Deliberazione della Giunta Regionale 27 febbraio 2025, n. 7-837

Decreto legislativo n. 152/2006, articolo 68, commi 3 e 4. Presa d'atto del parere della Conferenza Programmatica sul "Progetto di aggiornamento del Piano stralcio per l'assetto idrogeologico del bacino del fiume Po (PAI-PO) e delle mappe del PGRA del Distretto idrografico del fiume Po: torrente Maira da Busca alla confluenza in Po e torrente Grana-Mellea da Caraglio alla confluenza in Maira",

DGR 7-837/2025/XII

Figura 2: comuni di Genola e Savigliano. Confronto tra la proposta di modifica dello scenario M-P2 (in rosso) e scenario del progetto di variante (colore pieno)

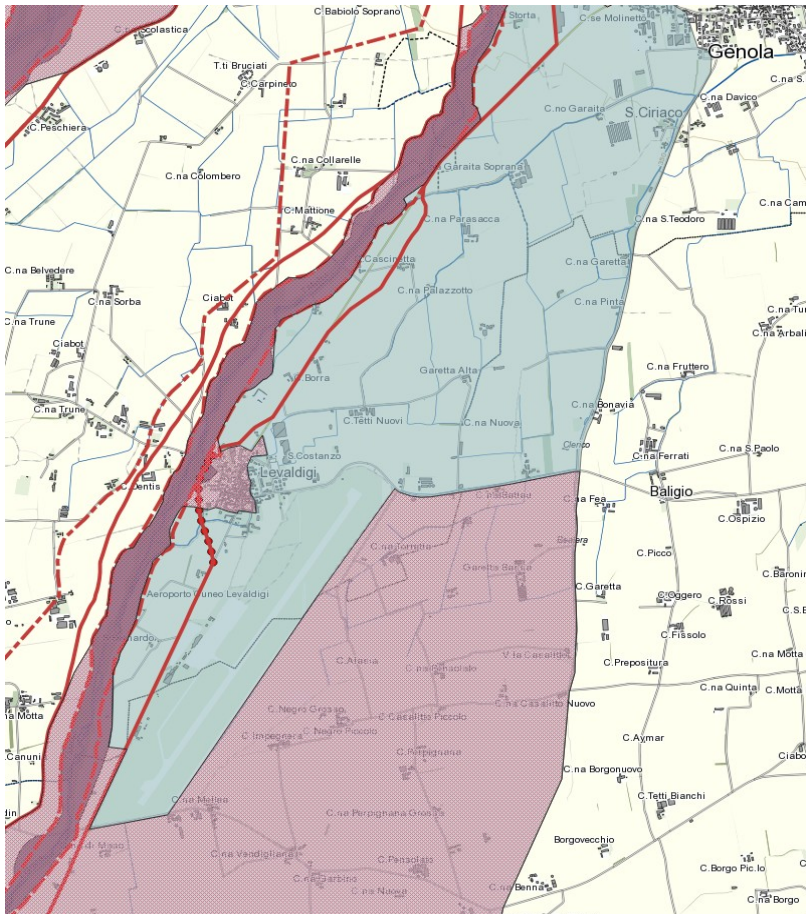
L'osservazione chiede la modifica della delimitazione della M-P2 (e anche dell'area individuata a tergo della fascia B di progetto) chiudendola lungo la strada SP192 liberando i territori a nord ed escludendo l'area dell'aeroporto. Questo comporta anche la ridelimitazione della M-P2 a Levaldigi, oggetto dell'osservazione successiva. La richiesta nasce dalla modalità di allagamento: per i territori della sponda sinistra le aree inviluppate dalla M-P2 sono allagate direttamente dal Mellea, mentre in destra l'allagamento è indiretto (fig. 2).

Per la ragione già citata per l'osservazione SAV1 anche questa osservazione non è accolta. Disponendo però di una topografia di dettaglio e di un approfondimento idraulico conseguente, il Comune potrà valutare future autorizzazioni in campo urbanistico ai sensi dell'art. 31 comma 5 delle norme di attuazione del PAI.

Figura 3: comuni di Savigliano e Genola, proposta di riduzione dello scenario L-P1 (area campita a puntini) e scenario del progetto di variante (colore pieno grigio)

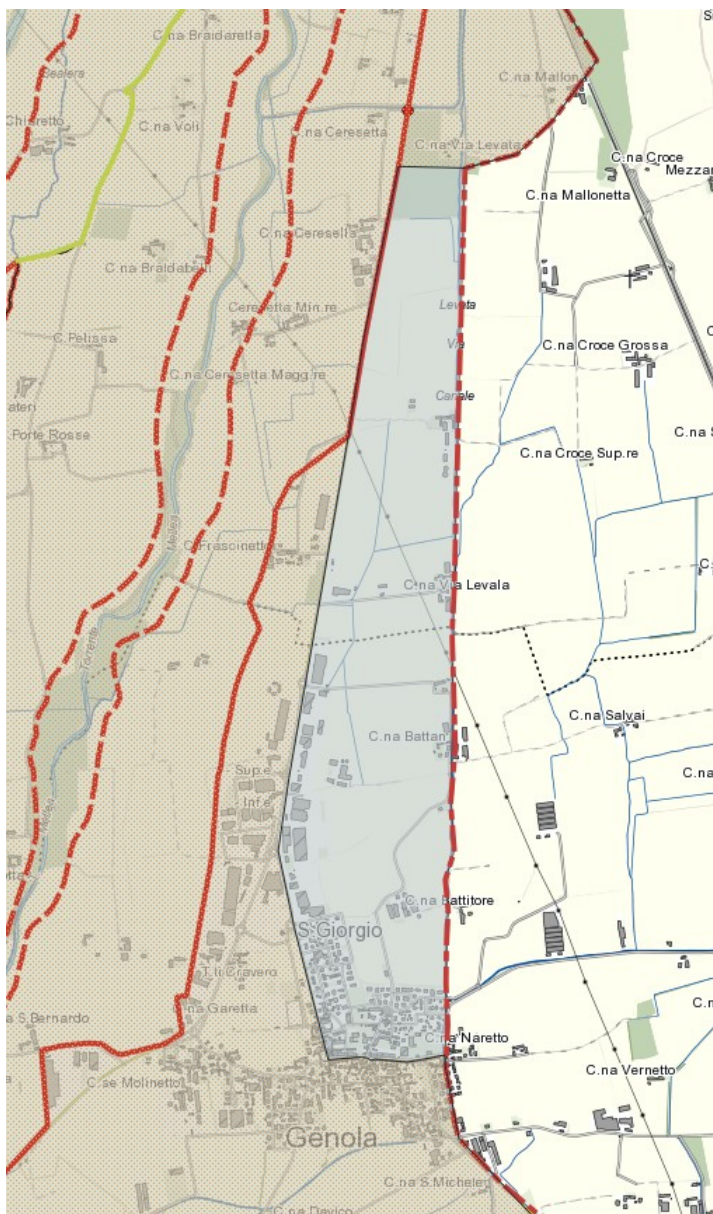
Si parte dal modello idraulico bidimensionale alla base della variante in oggetto, approfondendo i risultati del modello ed estrapolando un profilo per mettere in evidenza le singolarità topografiche e la mancanza di collegamento tra le celle che risultano allagate. Vengono fornite planimetrie di allagamento con individuazione delle direzioni di deflusso e rappresentazione dei tiranti. Si fornisce una proposta di modifica del limite L-P1.

L'osservazione è accolta, il limite dello scenario L-P1 è traslato lungo la SP28 e ridisegnato anche all'interno del concentrico di Genola (fig. 3).

Figura 4: Tracciato di fascia Bpr proposto dai privati e approvato in Conferenza dei Servizi (verde) in sostituzione del tracciato del progetto di variante (rosso)

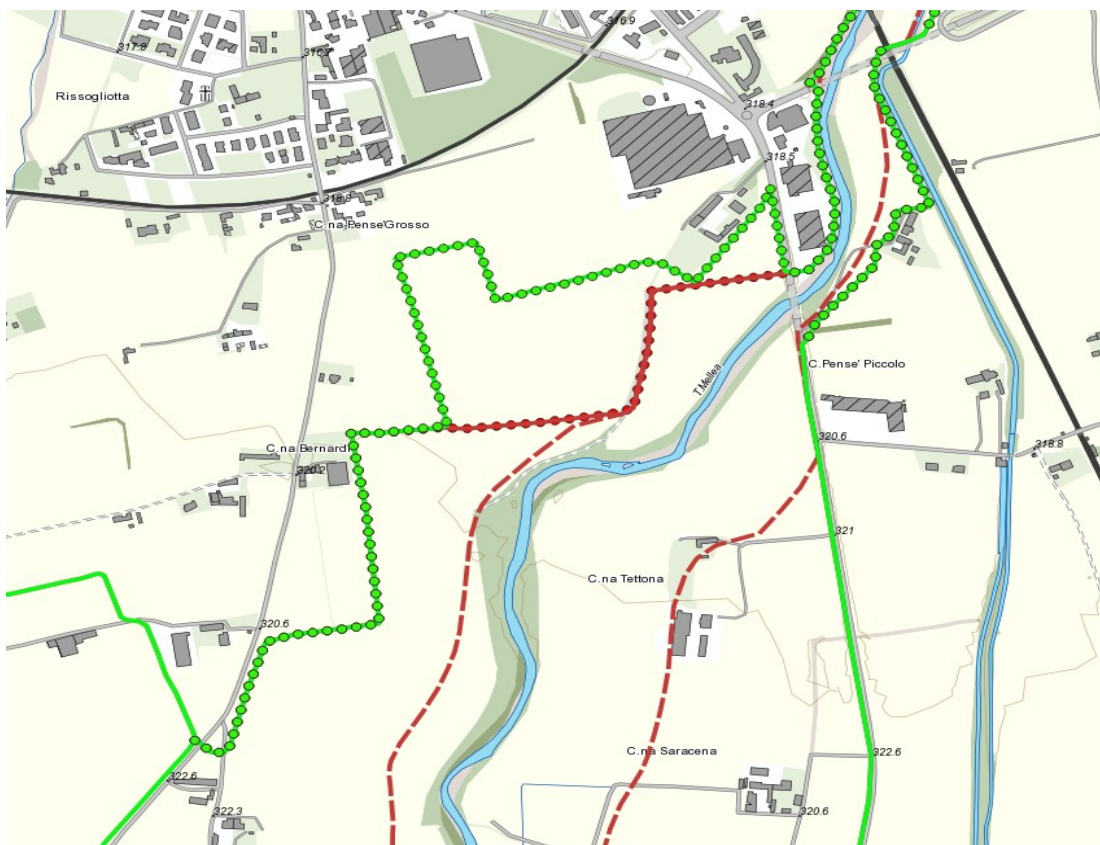
L'argine previsto dal progetto di variante in sponda sinistra Mellea a sud dell'abitato, taglia le proprietà di un privato (Sig. Rocca v. osservazioni dei privati). Si propone la modifica del tracciato dell'argine lungo il limite di proprietà, allontanandolo dal Mellea.

L'osservazione è accolta, il tracciato che viene inserito in questa variante è però quello risultante dalla conferenza del 14/06/2024 (fig. 4).

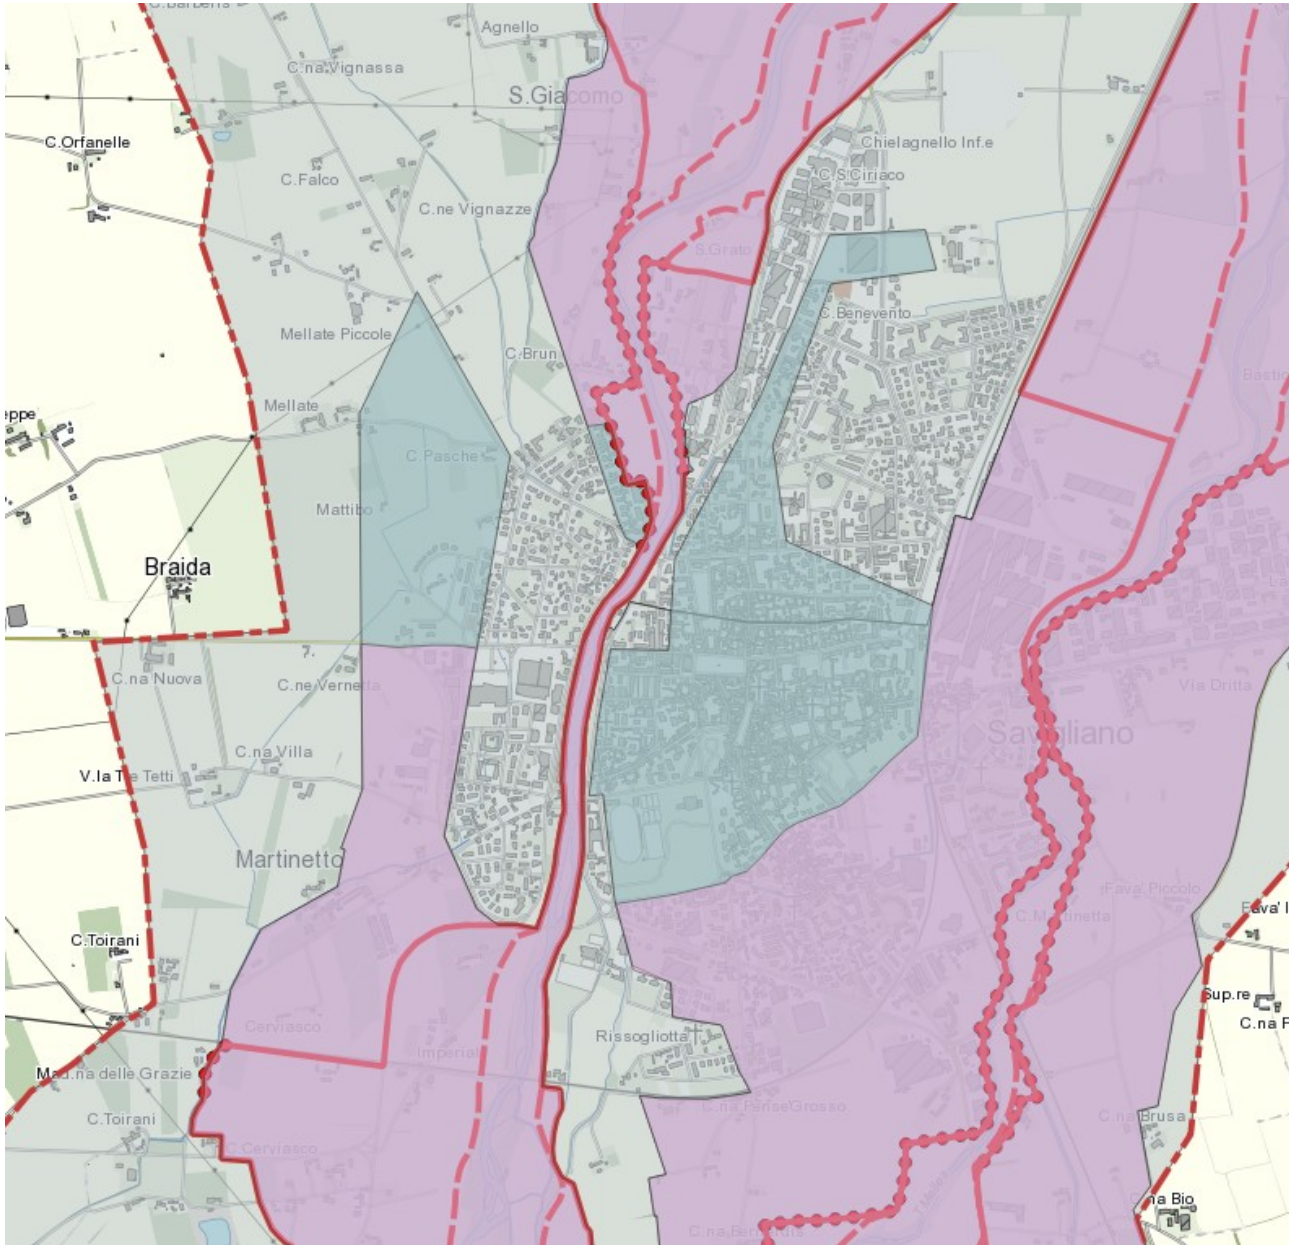
Modificando la mesh di calcolo del modello idraulico alla base della variante al PAI per meglio dettagliare la realtà dei luoghi, si è potuto osservare che l'allagamento (in assenza delle opere del IV lotto) proveniente da sud entra nel parco Graneris e qui si ferma. L'acqua non prosegue quindi verso nord, come indicato nel modello, allagando parte del concentrico.

L'osservazione è accolta. L'area M-P2 corrispondente all'area allagata a tergo della fascia B di progetto viene limitata alla SP662, mentre sul concentrico resta presente una L-P1 (fig. 5).

Figura 6: Confronto tra lo scenario di pericolosità H-P3 del progetto di variante (colore grigio) e il medesimo scenario a seguito dell'osservazione (colore rosso)

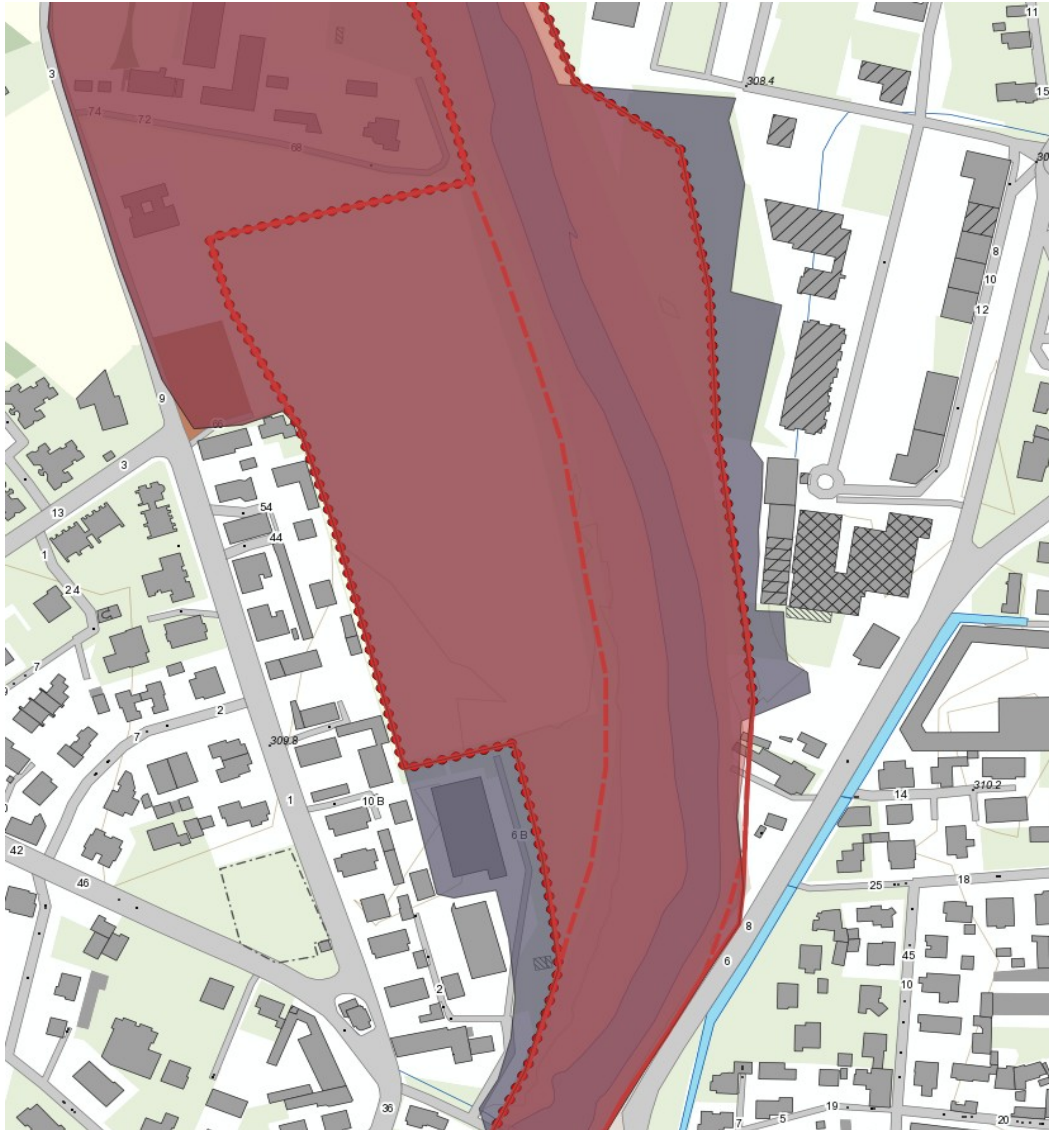
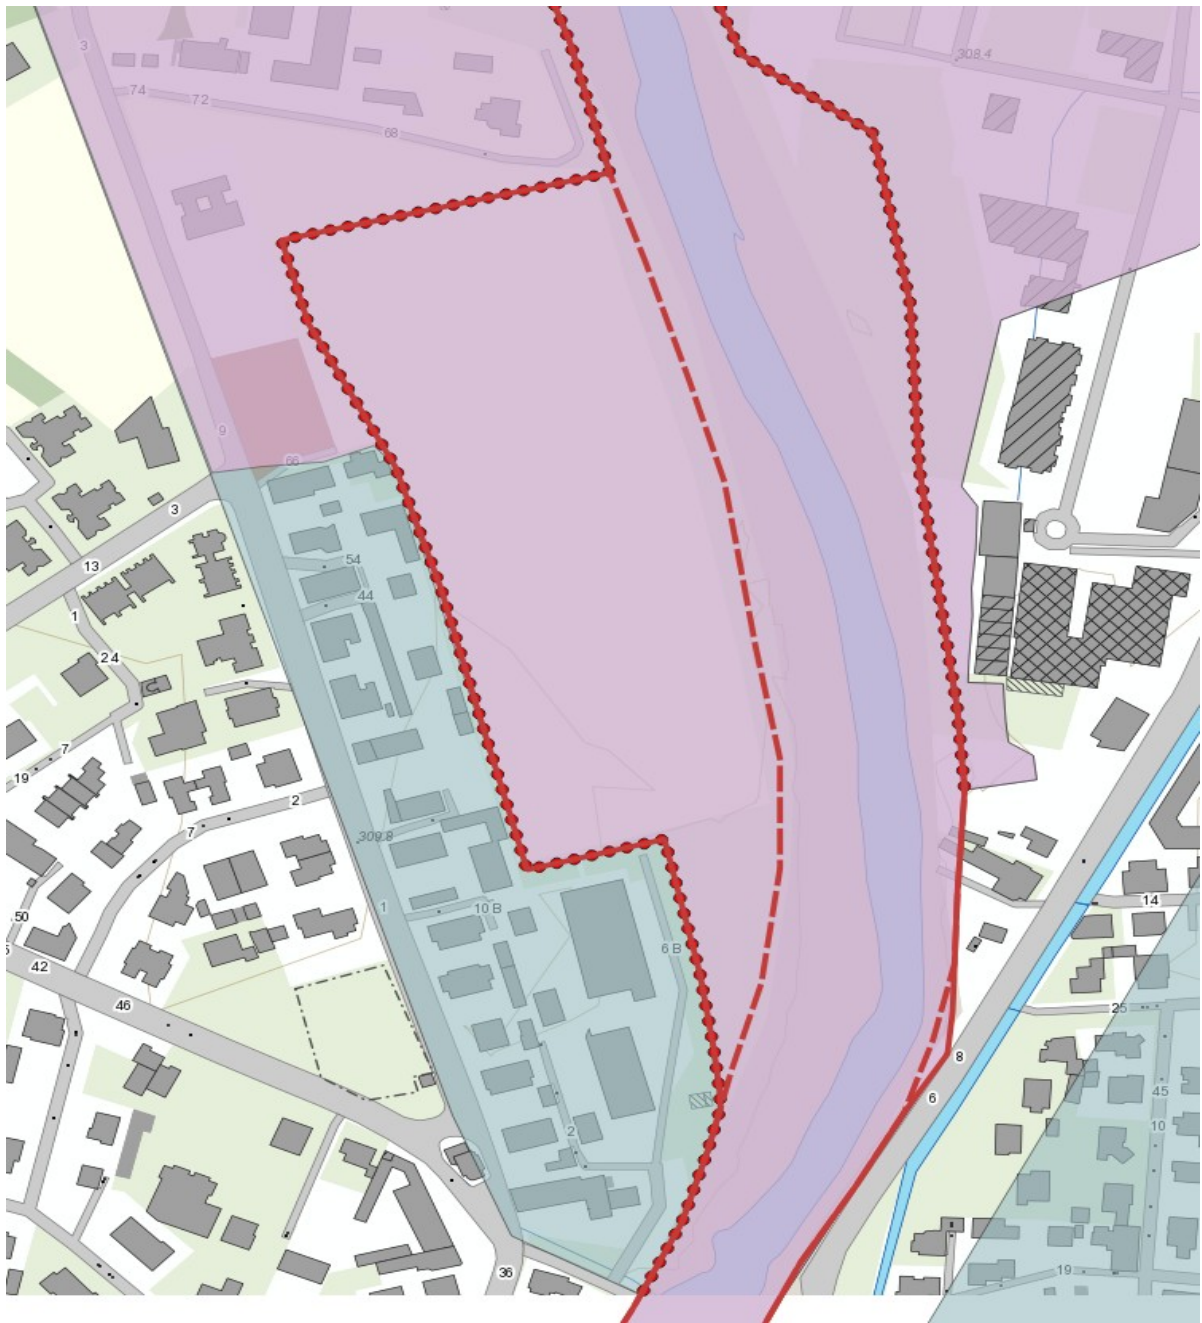
SAV10. Modifica H-P3 area artigianale sponda destra Maira a valle ponte Alpi

L'osservazione è accolta ma il limite della H-P3 viene posto lungo la fascia B di progetto e non lungo il ciglio di sponda (fig. 6 e 7).

Figura 8: confronto tra lo scenario H-P3 del progetto di variante (colore grigio scuro) e il medesimo scenario modificato a seguito delle integrazioni pervenute (colore rosso)

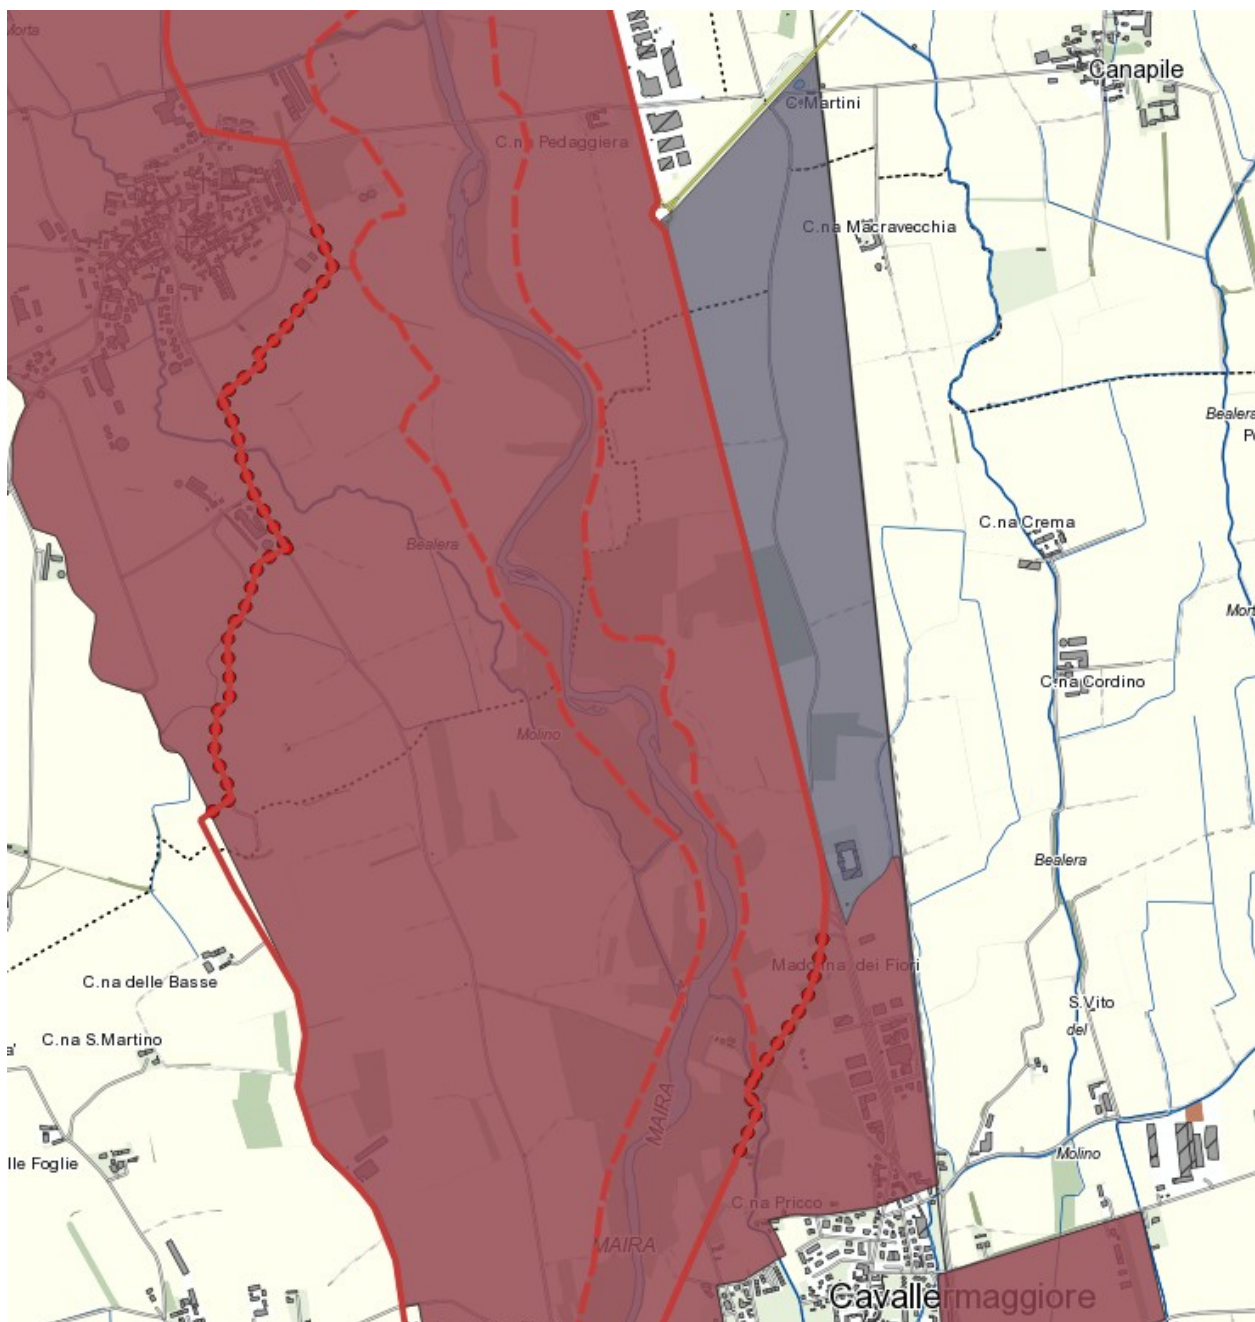
CAV5. Modifica H-P3 tra SR20 e via Roma

A seguito dell'integrazione ricevuta, che mette in luce comunque un sormonto, si è provveduto a modificare il limite dello scenario di pericolosità H-P3 limitandolo alla zona compresa tra via Roma e la ferrovia. Resta fuori dalla H-P3 ma compreso totalmente in M-P2 il territorio tra la SS20 e la ferrovia, dietro la fascia B, che è anche parte delle aree allagate dietro la fascia B di progetto derivante dall'ipotesi di inserire fornici nel rilevato della SS20.

L'osservazione è parzialmente accolta.

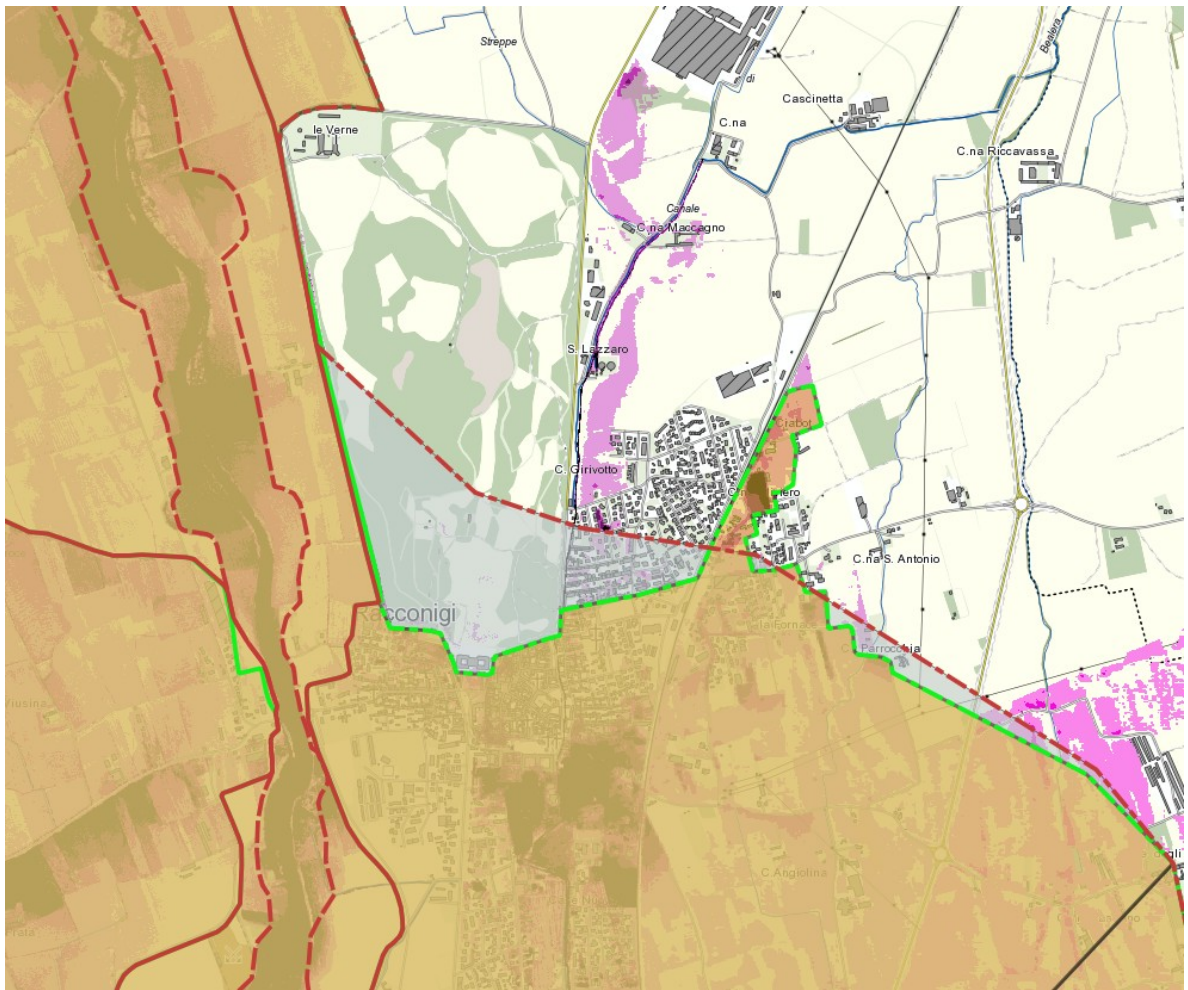
L'osservazione è pertinente sia tenendo conto dello stato dei luoghi sia del risultato del modello idraulico. La modifica porta con sé una variazione anche della superficie della L-P1 ridisegnata sul tracciato della fascia C proposta.

Con l'occasione è stato rivisto parzialmente il tracciato a est della fascia C, portando ad una nuova delimitazione che include anche la porzione di abitato posta lungo la ferrovia, esclusa invece dal progetto di variante, come di seguito rappresentato (fig. 9).
